Dotyczy: postępowania o udzielenie zamówienia publicznego prowadzonego w trybie art. 275 pkt. 2 dla zadania:

„Poprawa stanu przyszkolnej infrastruktury sportowej na terenie Gminy Chelmiec”

Pytanie 11:

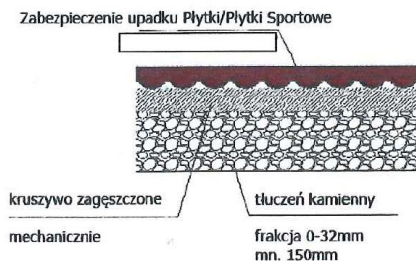
W związku z licznymi rozbieżnościami proszę o jednoznaczne sprecyzowanie jaka jest projektowana nawierzchnia placu zabaw -z płytek czy wylewana:

(Klęczany)

Nawierzchnię placu zabaw należy wykonać jako nawierzchnię poliuretanową typu sandwich grubości 10 cm nawierzchnia wg PN-EN 14877:2014-02 - zgodnie z projektem 10 mm SBR oraz 90 mm EPDM.
